ACTA DE INSPECCIÓN

CERTIFICA: Que entre los días uno de abril al 30 de junio se ha personado en la central nuclear de Santa María de Garoña (CNSMG), propiedad de NUCLENOR S.A., emplazada en el término municipal de Santa María de Garoña (Valle de Tobalina, Burgos). Esta instalación se encuentra en situación de Cese Definitivo de la Explotación según orden del Ministerio de Industria, Energía y Turismo IET/1302/2013, de fecha 5 de julio. Que como consecuencia de acuerdo del Pleno del CSN con motivo de la crisis sanitaria provocada por el COVID-19 la presencia del inspector en planta ha ido ajustándose según evolucionaba la situación en central.

El titular fue informado de que la inspección tenía por objeto realizar las comprobaciones de los procedimientos del Sistema de Supervisión y Seguimiento de la C.N. Sta. María de Garoña correspondiente al segundo trimestre del año 2020.

CSN/AIN/SMG/20/809

CA-CW-01/20

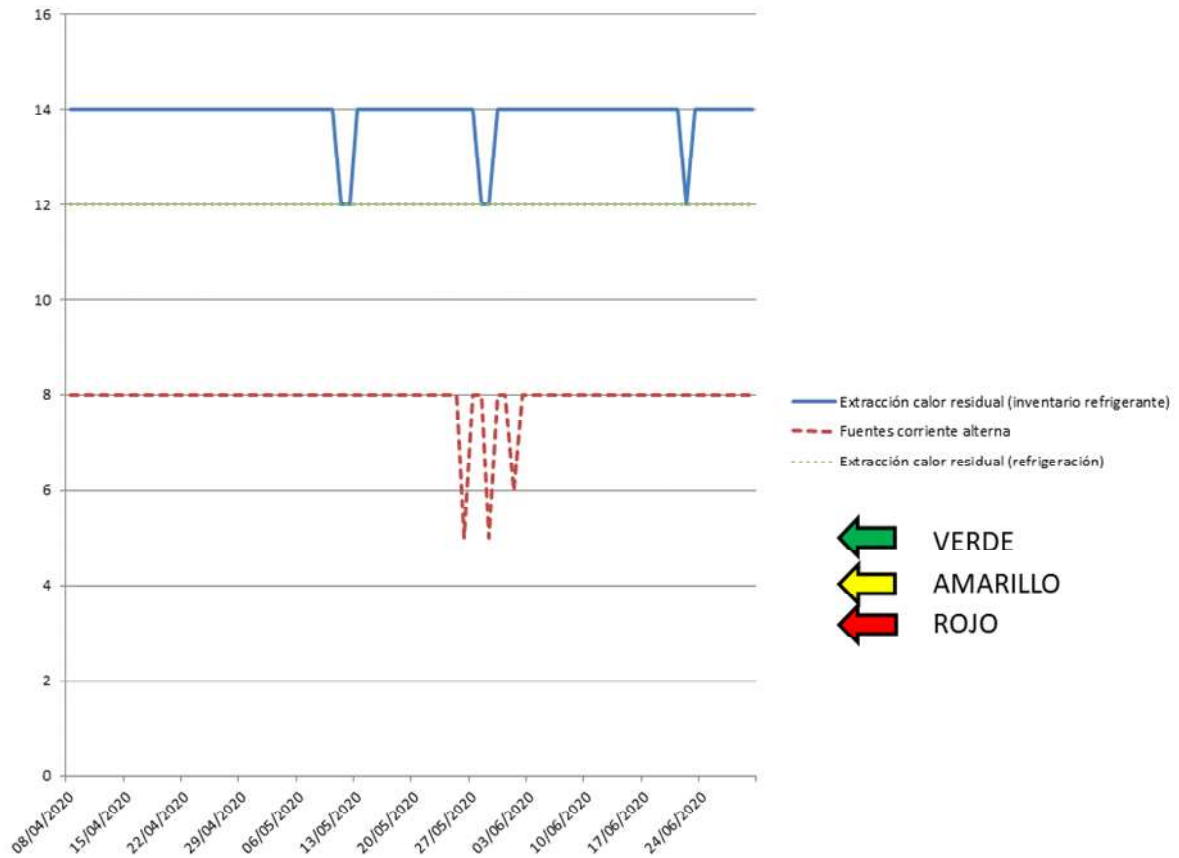
Abierta el 8/06/2020, al detectar el titular que el trabajo programado TP-MM-02698 "Manual de Inundaciones. Revisión periódica de la junta de expansión FLLE-EX-4D", con una frecuencia de 12 años, no había sido realizado: la última realización de este TP fue en abril de 2004, por lo que debería haberse revisado en el año 2016, o apurando el margen del 25% para la realización de PV, en el año 2019. El propósito del TP es la verificación de la protección requerida FLLE-EX-4D, incluida en el Manual contra Inundaciones en Parada (MIP). El fuelle metálico a inspeccionar absorbe los transitorios de presión que se producen en el momento del arranque de la bomba del CW. Las razones del postergamiento han sido múltiples:

- gran carga de trabajo asociada, pues hay que sacar el hidráulico de la bomba y si tras la inspección se decidiese la sustitución de la junta, se precisaría una grúa para desmontar parte de la cubierta de la estructura de Toma para sacar y meter el compensador con fuelle metálico.
- la indisponibilidad de la bomba mientras durasen los trabajos. Actualmente hay tan sólo una bomba del CW operativa, por lo que imposibilitaría la realización de determinados vertidos. Por la complejidad y tiempo que tiene que estar la bomba fuera de servicio, se ha decidido no realizar de nuevo el TP.
- Actualmente se prevé la puesta fuera de servicio del sistema de CW una vez se verifique que no es necesario en la actual condición de cese.

El fuelle actualmente instalado difiere del diseño original, pues en un principio estaba constituido por un único elemento de material elástico y posteriormente se le instaló un segundo fuelle de acero inoxidable, con un límite elástico muy superior a la presión máxima de la descarga de las bombas, además de otras medidas de seguridad incorporadas. Como medida compensatoria figura la obligación de abrir un Permiso de Trabajo de Operación (PTO) cuando se prevea la necesidad de arrancar la bomba, con la obligación de que un rondista esté presente durante el arranque para observar posibles fugas a través del fuelle. En caso de que se decidiese que la bomba será necesaria en el futuro, sería preciso realizar el TP pospuesto.
